Controlebezoek - Periodiek [Hfst 6.5]

Verslagnummer:
41/04022026/55665/64154/1

Inspectie adres: Kauterhof 15, 3320
Hoegaarden (België)

Datum van de keuring: 04/02/2026

Elektrisch bord

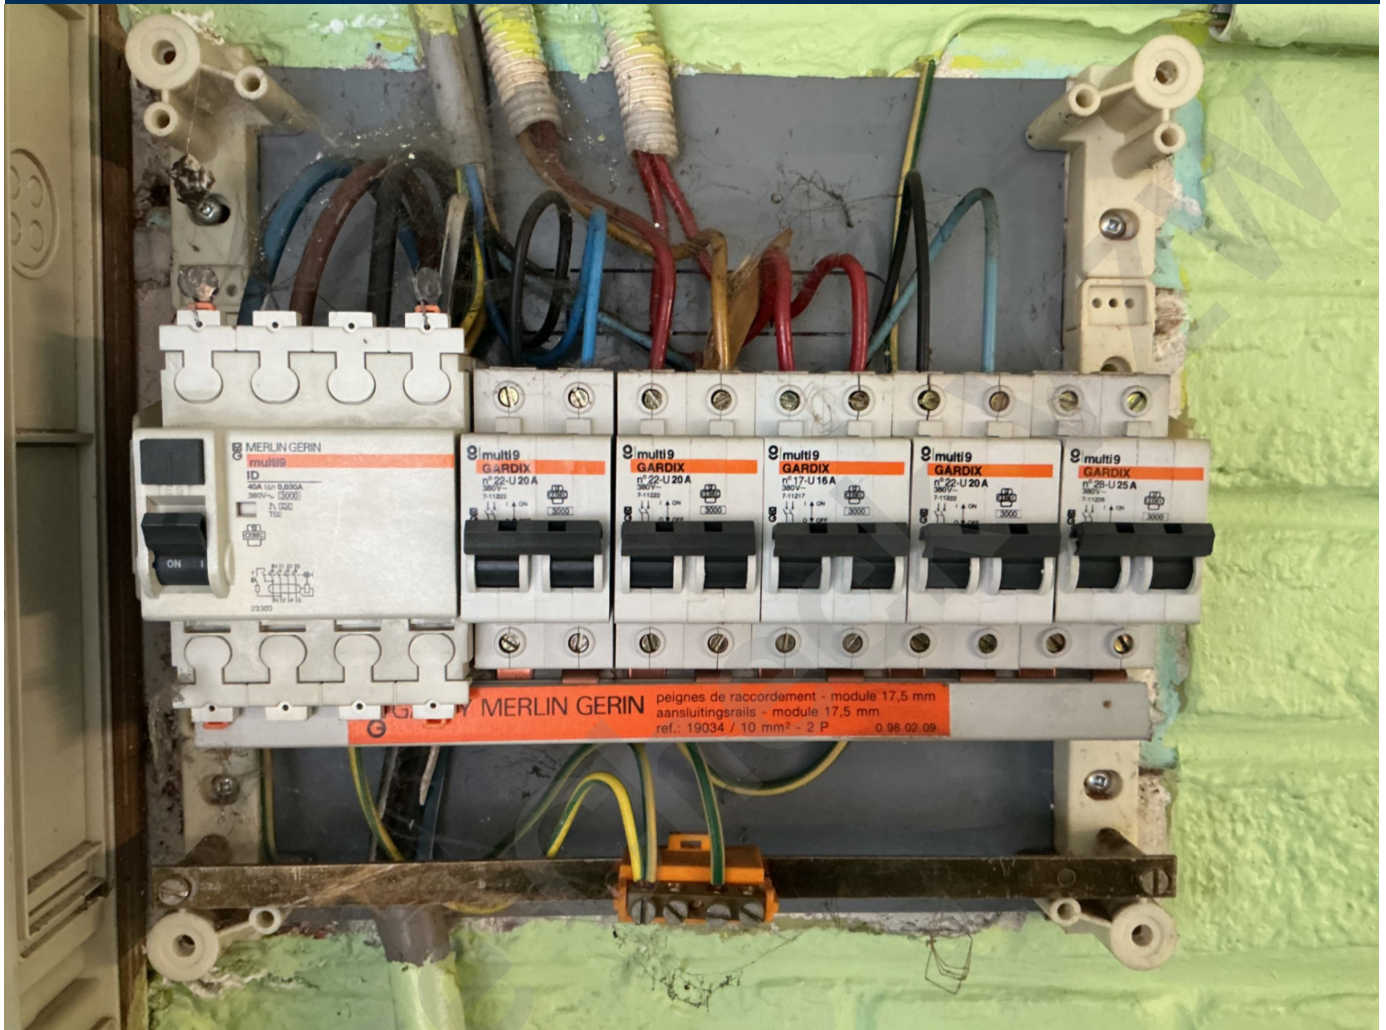
- Het eendraadschema en situatieplan zijn niet aanwezig. - oAfd 3.1.2.1
- De beschermingsgraad van de ruimte moet ten minste IPXX-D zijn voor ruimtes publiek toegankelijk en IPXX-B voor gewone ruimtes. - oAfd 4.2.2.3

- De installatie is niet aangevuld met een differentieelstroombeschermingsinrichting met hoge of zeer hoge gevoeligheid. - oAfd 4.2.4.3
- Een differentieelstroombeschermingsinrichting van hoge of zeer hoge gevoeligheid beschermt niet zoals het zou moeten de circuits waar water aanwezig is. (factor van externe invloeden AD2 of meer). - oAfd 4.2.4.3.b ; oAfd 5.3.5.3

- De aarding is niet conform. - oAfd 4.2.3.2; oAfd 4.2.4.3; Afd 5.4.2
- De aarding van de stopcontacten zijn niet aangesloten op de aardingsgeleider. - oAfd 5.3.5.2.b

- Een of meerdere stopcontacten zijn niet van kinderbeveiliging voorzien. - oAfd 4.2.2.3.b; Afd 8.2.1; Afd 8.2.2
- Geleiders van het type VOB zijn niet in een buis geplaatst en/of zoals het zou moeten. - oAfd 5.2.9.3

- Aansluitingen voor samenvoegingen, verbindingen of aftakkingen van kabels werden niet uitgevoerd in overeenstemming met de regels van de kunst in dozen, borden, aansluitklemmen van schakelaars, stopcontacten of in de ruimtes van hanglichtarmaturen. De inbouwdozen van schakelaars en stopcontacten moeten voldoende groot zijn om gemakkelijk verbindingen hierin te kunnen maken. - oAfd 5.1.1.2; Afd 1.4.1; Afd 1.4.2; Afd 5.2.6

- Een of meerdere stopcontacten zijn slechts voorzien van een zijdelingse aansluiting. (type schuko), - oAfd 5.3.5.2
